**国立研究開発法人日本原子力研究開発機構大洗研究所（南地区）  
高速実験炉原子炉施設「常陽」に関する  
過去の原子力規制委員会資料一覧**

# 国立研究開発法人日本原子力研究開発機構大洗研究所（南地区） 高速実験炉原子炉施設「常陽」の新規制基準適合性審査の状況及び 今後の審査方針案について

令和 3 年 5 月 2 6 日  
原子力規制庁

図3 UTOP 又は ULOF の原子炉格納容器破損防止措置の有効性評価に使用する解析コード

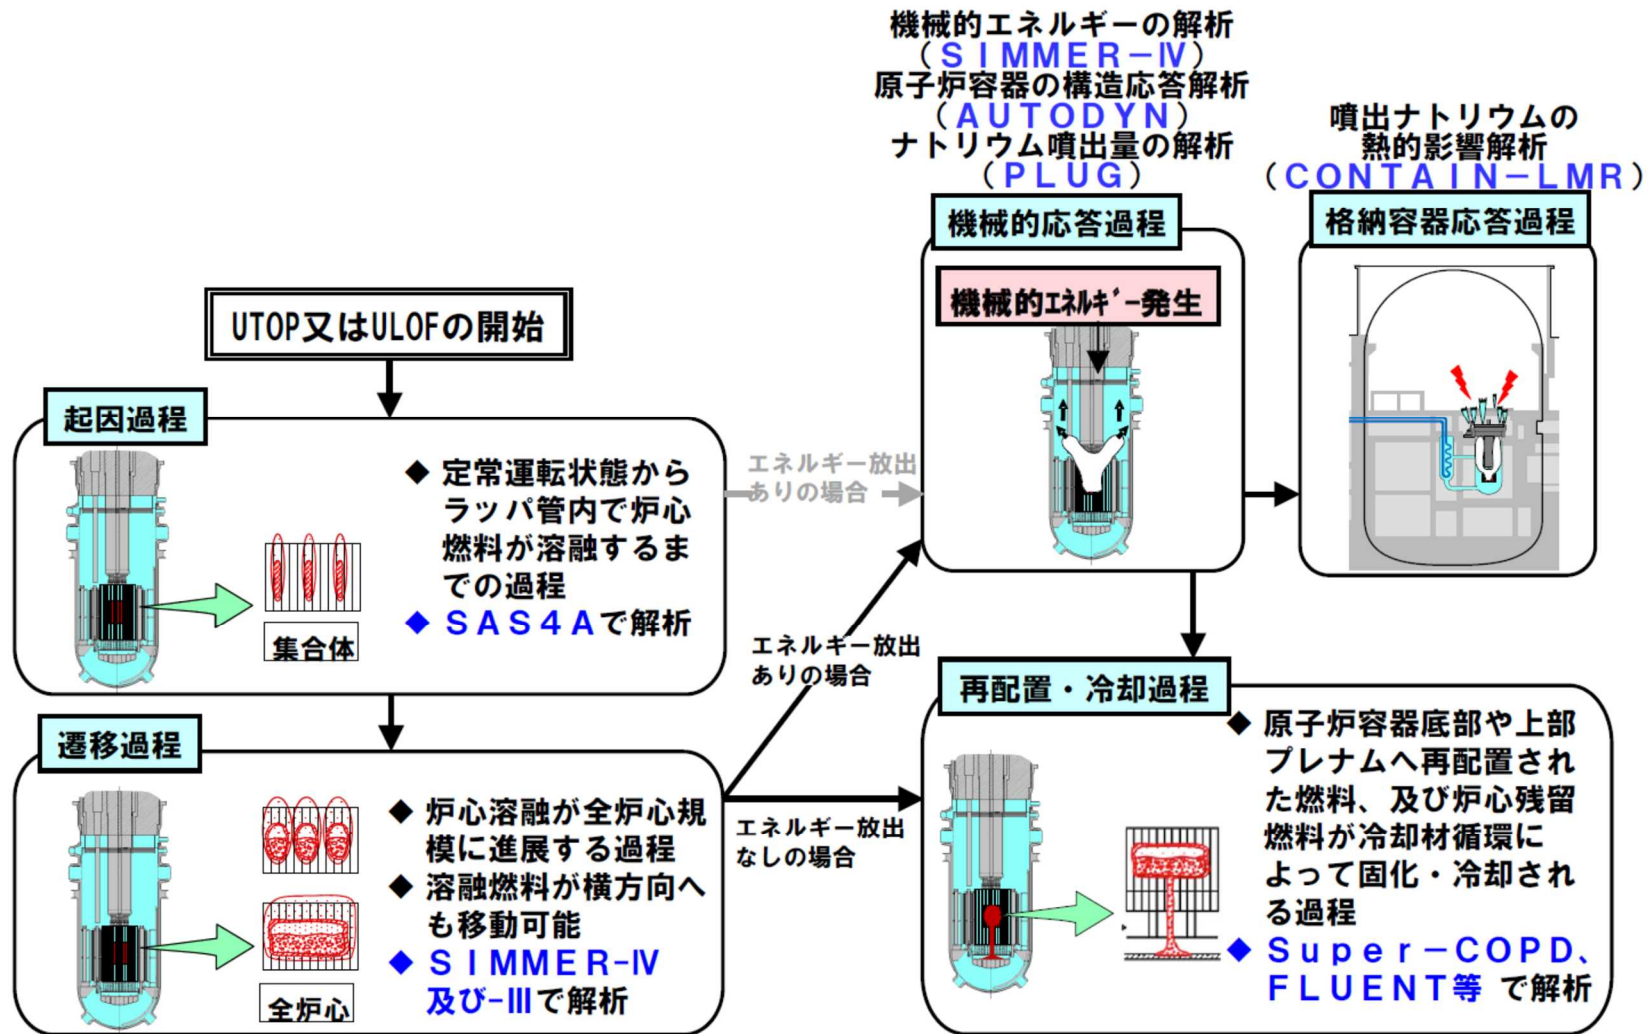
このため、審査チームからは、ナトリウム冷却型高速炉の炉心崩壊事故における即発臨界超過時のように、炉心物質の配位が空間的に大きく変化する状況では、燃料凝集量と凝集速度に応じた正反応度とフィードバック反応度に依存して放出エネルギーや放出速度が決まり、原子炉出力が急速に変化するため、こういった炉心状況に対しても、適切に核的挙動を評価できるかを指摘し、対応を求めた。

及び機械的エネルギーへ変換される過程を示し、当該過程における主要な物理現象の不確かさ影響に比べ、初期の熱エネルギーの影響が十分に大きいことを示すよう指摘し、対応を求めた。

图3 動特性解析結果（基準解析）

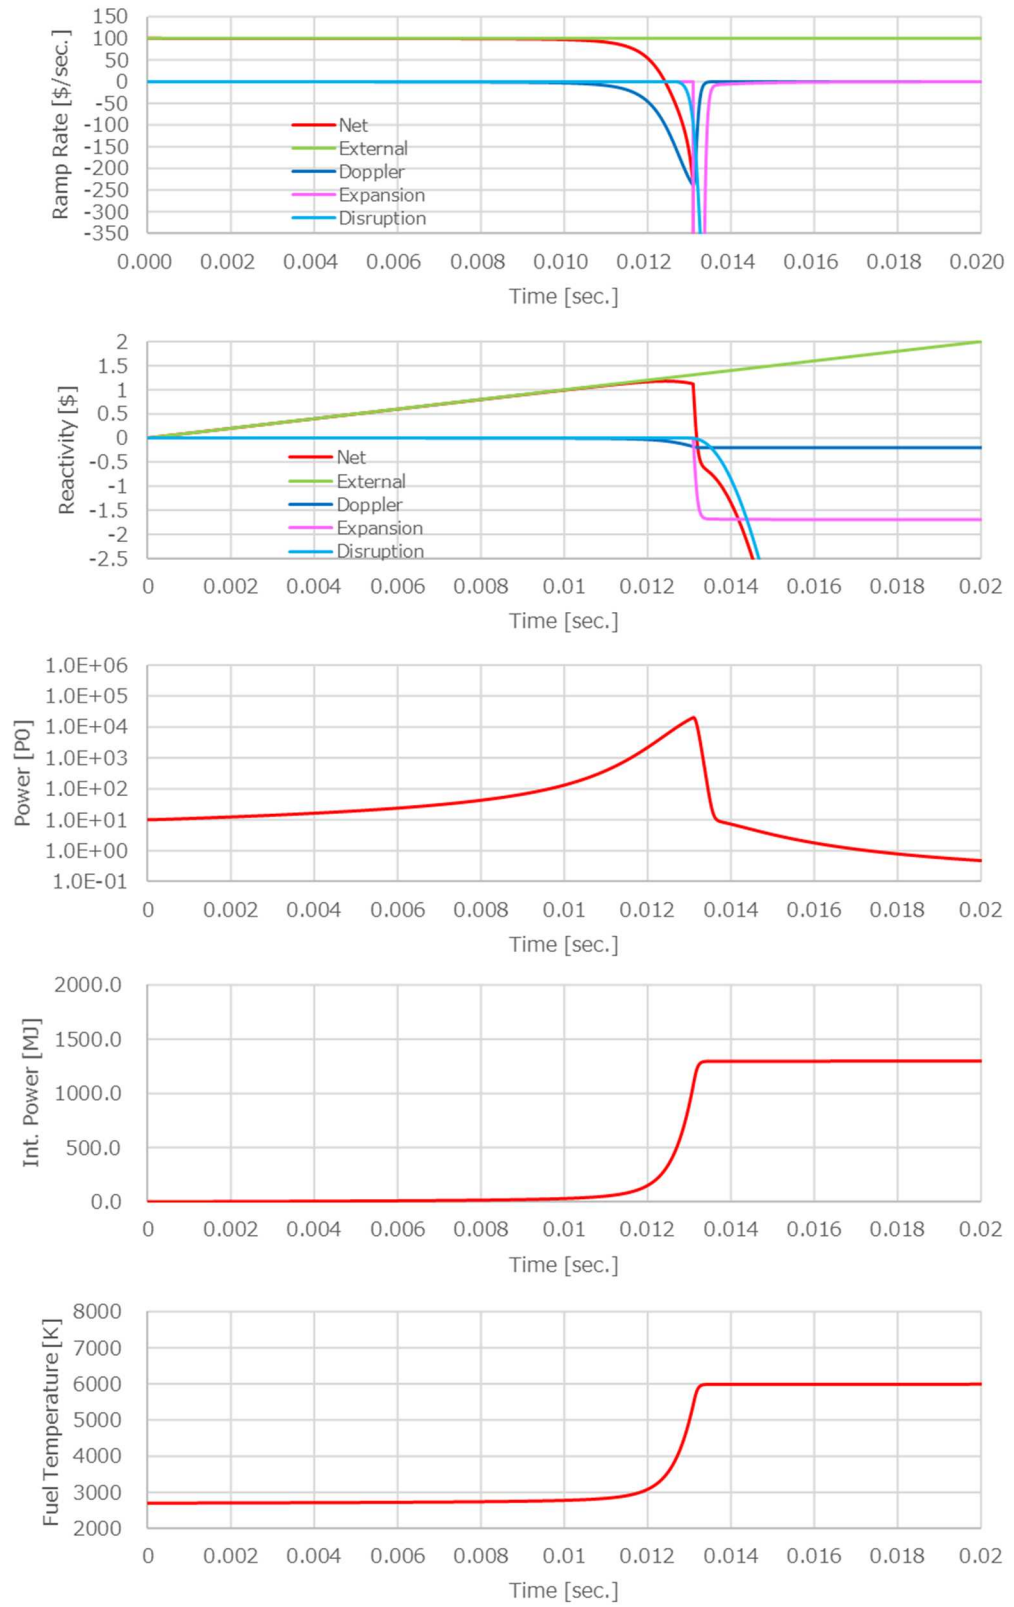
図 3 に一点炉近似動特性による反応度及び発生エネルギーの推移を示す。放出エネルギーは約 1.3GJ、炉心燃料の平均温度は約 6000K となった。

図9 カバールガス領域の圧力変化

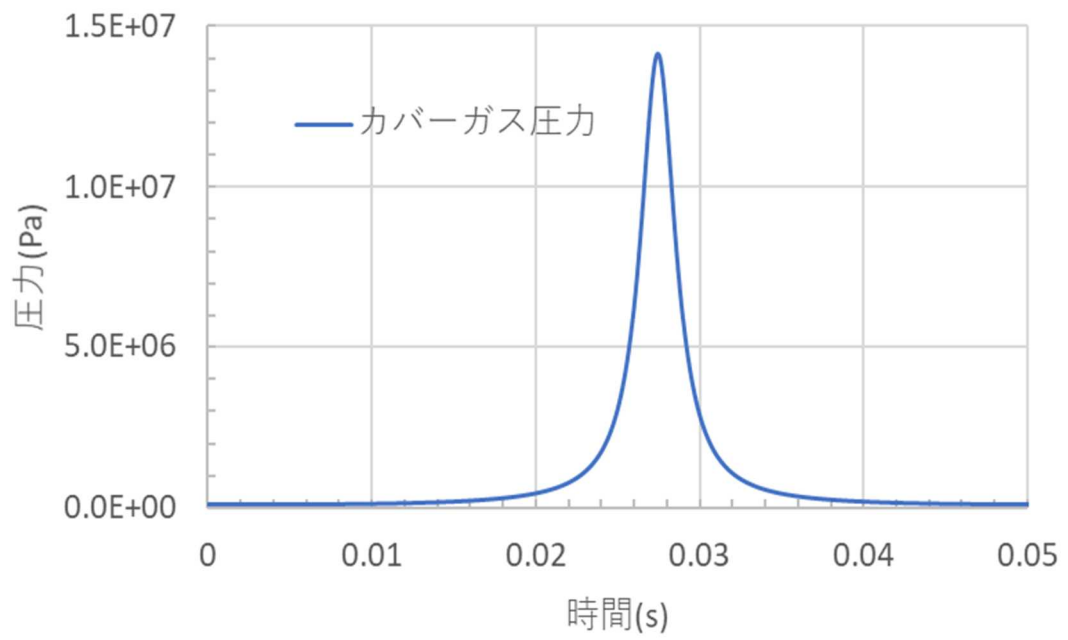
カバーガスの圧力変化は、気泡が球状に膨張するとした Rayleigh 方程式と、上部プレナムのナトリウムの運動方程式とを連立させることにより求めた。CDA 気泡は膨張して周囲のナトリウムを加速し、カバーガスを圧縮する。当該ナトリウムの速度がゼロとなる時、カバーガス圧力は最大値に達し、その後 CDA 気泡は凝縮し熱エネルギーが散逸するので、カバーガス圧力ピークに着目した。その結果、カバーガスの圧力変化については、図 9 に示すように圧力の最大値は約 14MPa、回転プラグの自重を上回る加圧（約 0.24MPa 以上）が継続する時間（以下、「加圧時間」という。）は約 22msec と評価した。

図 11 ギャップへのナトリウム流入量

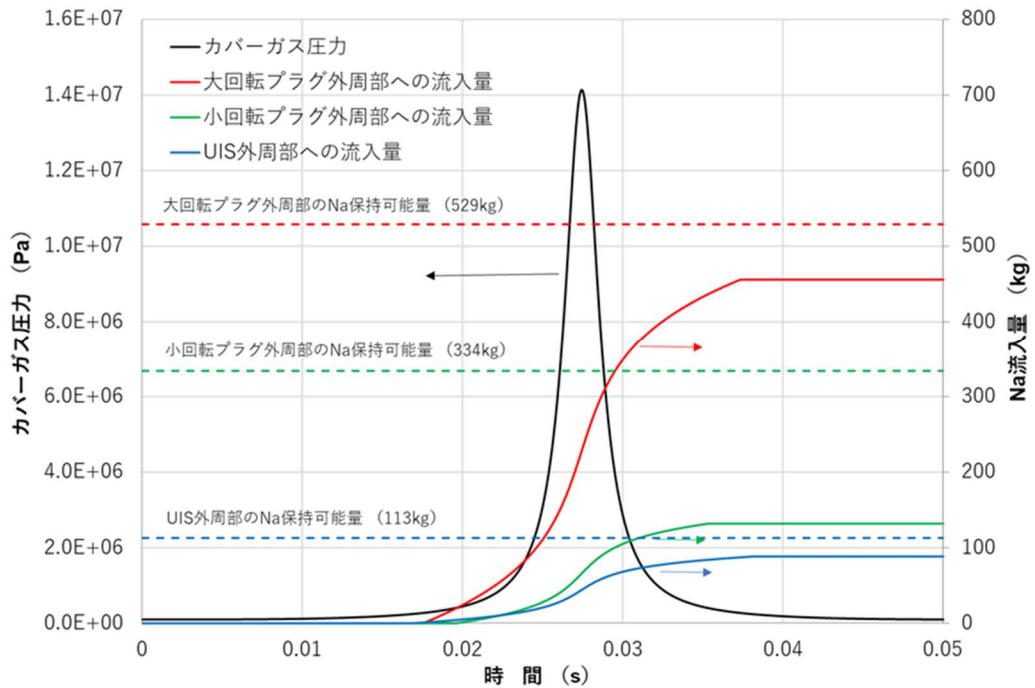
ここでは、当該評価式を用いて、図 9 のカバーガス圧力の変化に応じた各ギャップ部へのナトリウム流入量を時間積分により算出し、図 11 のように評価した。図に示すように、ナトリウムのギャップ流入量は 3 領域の合計で約 700kg となるが、上述の各ギャップ部での保持可能な範囲に納まることから、ナトリウムは格納容器床上に流出しない結果となった。
